改善箇所説明図

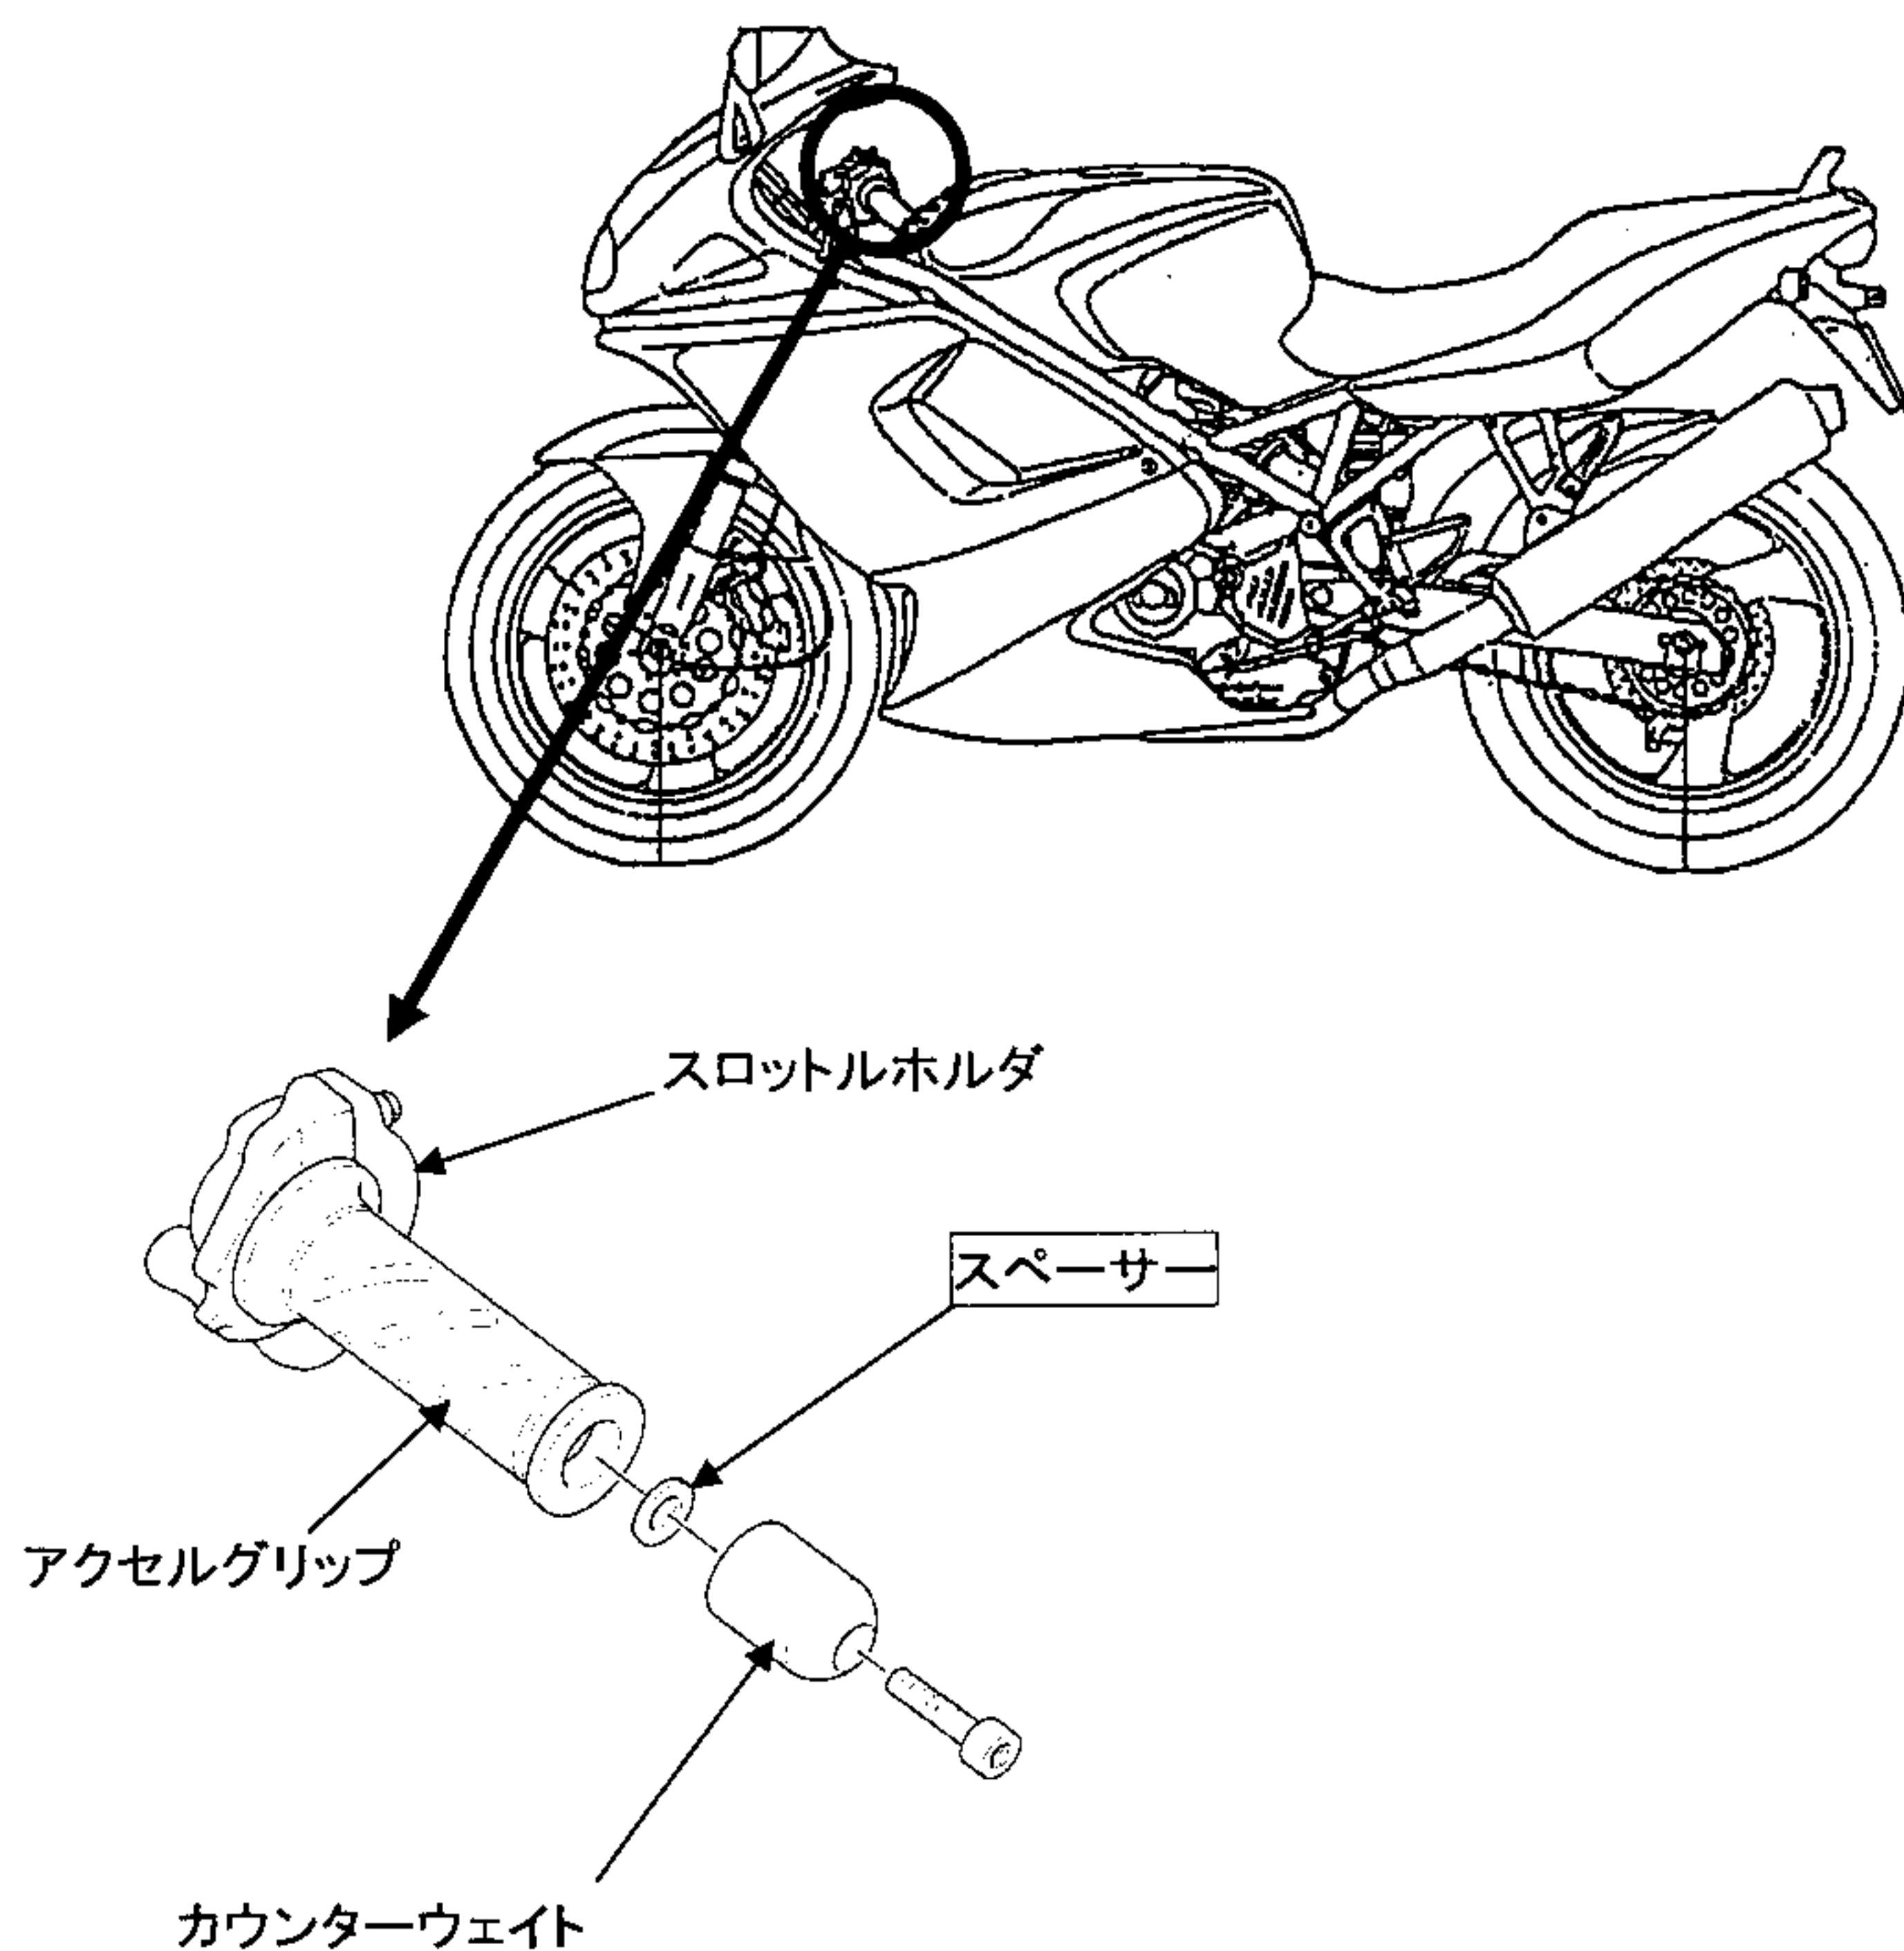
加速装置において、ハンドル右側のスロットルホルダの取付位置が不適切なため、アクセルグリップとハンドル端部のカウンターウェイトとが干渉することがあり、アクセルグリップが戻りにくくなり、最悪の場合、アクセルグリップが戻らず、原動機の回転が下がらなくなるおそれがある。

全車両、右ハンドルバーとカウンターウェイトの間にスペーサーを挿入する。
